## **FAA publica Diretriz de Aeronavegabilidade para modelos Piper PA-28, PA-34 e PA-44 relativamente ao encaixe de fixação da longarina traseira de asa, em 10.07.24**

Trata-se da AD (*Airworthiness Directive*) nº 2024-10-04, com o objeto-codificação (JASC - *Joint Aircraft System Component* - Componente do sistema conjunto de aeronaves) 5740 - de *Wing, Attach Fittings* (encaixes de fixação de asa), com *status* de Ação Final, com data de efetividade de 06/06/2024. A Diretiva está aberta para comentários públicos.

Piper SB 1413 - Aft Wing Spar Attach Fitting Inspection (Inspeção de encaixe de fixação da longarina traseira da asa), de 09/04/2024

Figura "*Aft Attach Fitting Installation*"  
(instalação do encaixe da fixação traseira)  
Vista isométrica

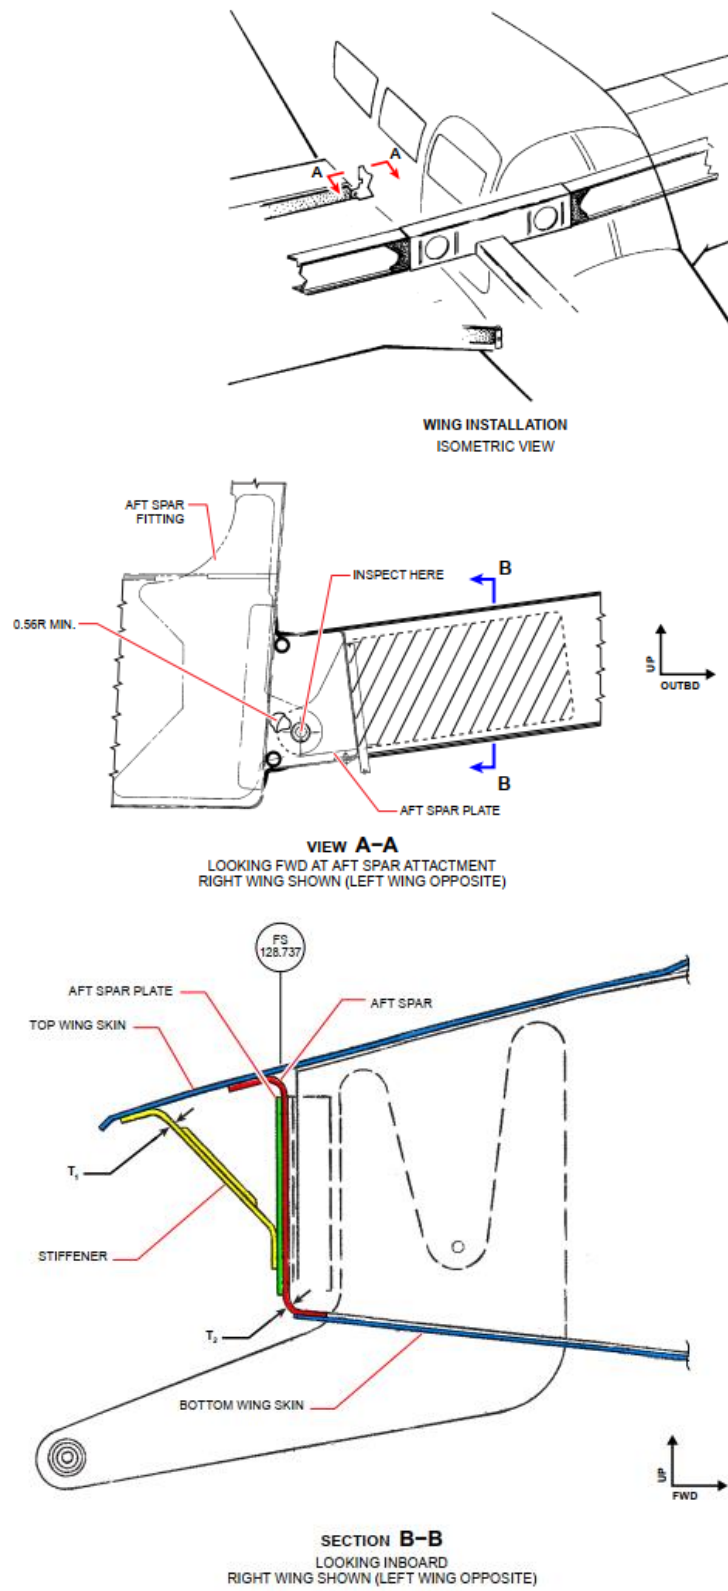
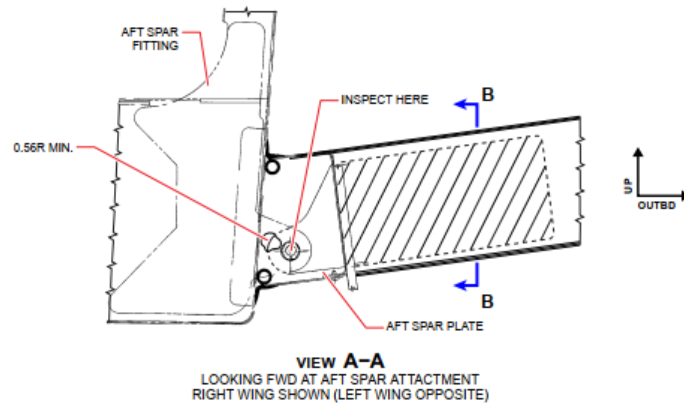
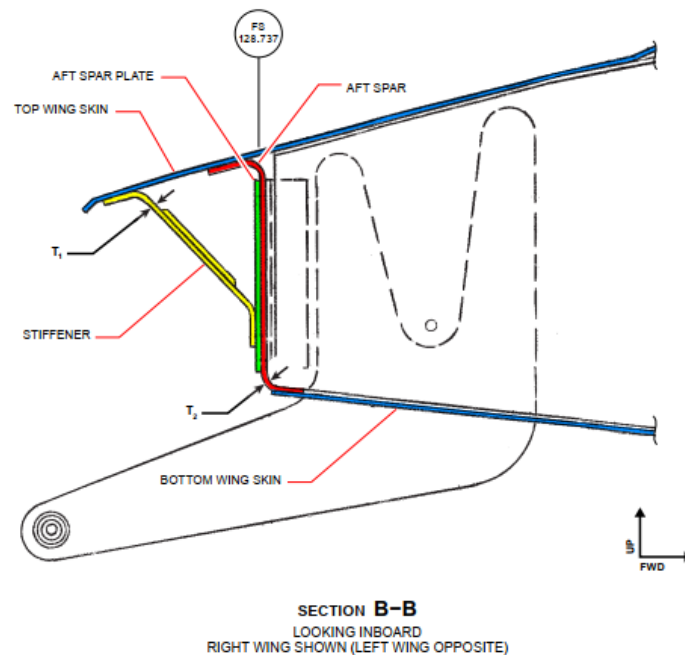
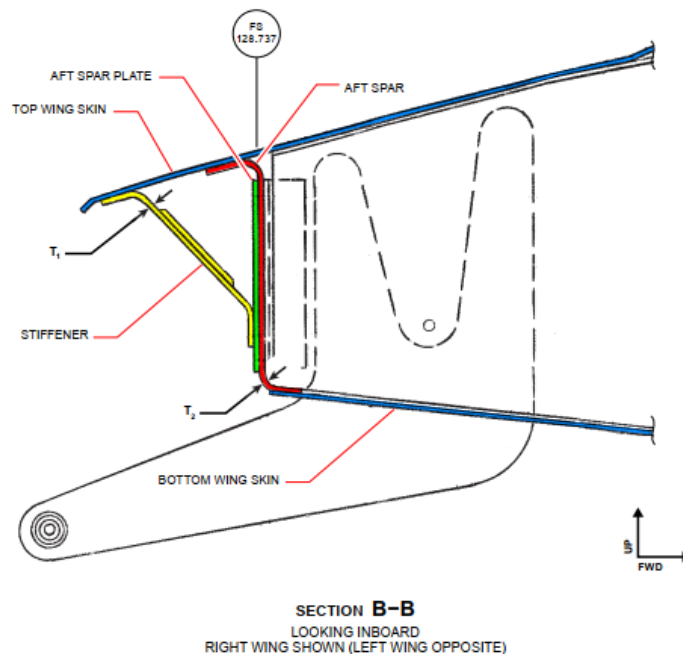
- 1 - macaqueamento da aeronave - cf. instruções no item 7-10-00 do AMM
- 2 - [RC] localizar a fixação da longarina de asa traseira conforme identificado na Figura "*Aft Attach Fitting Installation*" (instalação do encaixe da fixação traseira) e remover as peças de fixação (parafuso, arruelas e porca) que prendem a fixação da longarina traseira. Substituir a porca e guardar o parafuso e as arruelas que estejam em condições de uso (reaproveitamento). [RC]

- 3 - inspecionar os furos na placa da longarina traseira (*Aft Spar Plate*) instalada na asa e no encaixe da longarina traseira (*Aft Spar Fitting*) instalado na fuselagem, conforme mostrado na vista A-A e na vista B-B da Figura.

Verificar se os furos na placa da longarina traseira e no encaixe da longarina traseira são circulares e não excedem 0,3765 polegadas (ie, 9,563 mm) de diâmetro. Além disso, inspecionar a estrutura que está rebitada na placa de longarina traseira em busca de evidências de corrosão. A etapa determinará os seguintes desfechos:

- se os furos forem circulares e não excederem diâmetro de 0,3765 polegadas (ie, 9,563 mm), e a área estiver livre de corrosão, então a configuração está em conformidade com o projeto Tipo. Nenhum retrabalho é necessário. A inspeção deverá prosseguir na etapa 6, ou,
- [RC] – se os furos não forem circulares ou se um ou ambos os furos excederem 0,3765 polegadas (ie, 9,563 mm) de diâmetro, inspeção deverá prosseguir a próxima etapa (#4). [RC]

A placa da longarina traseira (*Aft Spar Plate*) é de aço. Os componentes adjacentes, como a longarina traseira (*Aft Spar*) e o enrijecedor (*Stiffener*), conforme mostrado na vista B-B da Figura, são de alumínio.

Inspecionar cuidadosamente as superfícies das longarinas de asa dianteira e traseira (*forward wing spar - aft wing spar*) que estão em contato com a placa da longarina traseira (*Aft Spar Plate*) em busca de evidências de corrosão (consultando a vista B-B da Figura).

4 - executar uma ou mais das seguintes ações corretivas listadas abaixo, (a) de controle de corrosão (*corrosion control*), (b) de instalação de bucha (*bushing installation*) e (c) de substituição/troca de componente (*component replacement*), conforme necessário, para recuperar estado da aeronave para devida condição de aeronavegabilidade.

Substituir placa da longarina traseira (*Aft Spar Plate*), na asa, e encaixe da longarina traseira (*Aft Spar Fitting*), lados direito e esquerdo, na fuselagem, conforme necessário, consultando tabela (2) - “*Aft spar attachment replacement parts*” (troca de componentes de fixação longarina traseira) - abaixo para o serviço.

5 - [RC] após a conclusão das medidas corretivas descritas na etapa 4, executar uma operação de alargamento (*reaming operation*) conforme necessário para obter um furo de diâmetro de 0,3745 pol. (9,52 mm) – 0,3765 pol. (9,563 mm) longarina traseira (*Aft Spar Plate*), na asa, e encaixe da longarina traseira (*Aft Spar Fitting*), lados direito e esquerdo, na fuselagem, mantendo uma distância mínima da borda do raio de 0,56 polegadas (14,224 mm) para ambas as peças, conforme mostrado na vista A-A da Figura. [RC]

- 6 - [RC] assegurar a fixação da longarina traseira instalando o parafuso (*bolt*) e as arruelas (*washers*) que foram removidos na etapa 2. Instalar uma nova porca (*nut*) e apertar (torquear) com unidade de 360–390 lb.pol., consultando o item 57-40-00 do AMM aplicável para obter instruções específicas. [RC]

4(a)(2) - instalar o kit "*Corrosion – Aft Spar Rework, Piper Part Number (P/N) 87584-000*" (Corrosão – Retrabalho da longarina traseira, número de peça (PN) Piper 87584-000).

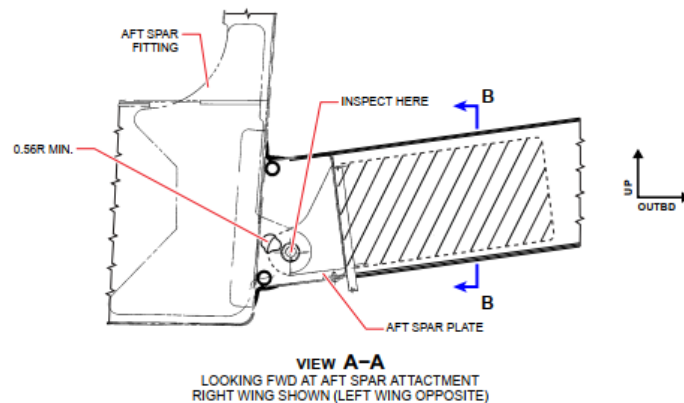
Após a remoção da corrosão, verificar se todas as áreas afetadas atendem ou excedem as espessuras mínimas indicadas neste boletim de serviço (consultando corte B-B da Figura e a

- se a espessura das peças em todos os locais não atender - sendo menor do que as espessuras mínimas indicadas no boletim de serviço -, após remoção de corrosão na área afetada, proceder a etapa 4(a)(2).

Este kit fornece peças e instruções para substituir (por meio de *splicing operation* - operação de emenda por sobreposição) a placa de longarina traseira bem como a longarina traseira interna (*inboard aft wing spar*) de 10,80 pol. (27,432 cm) das asas esquerda e direita.
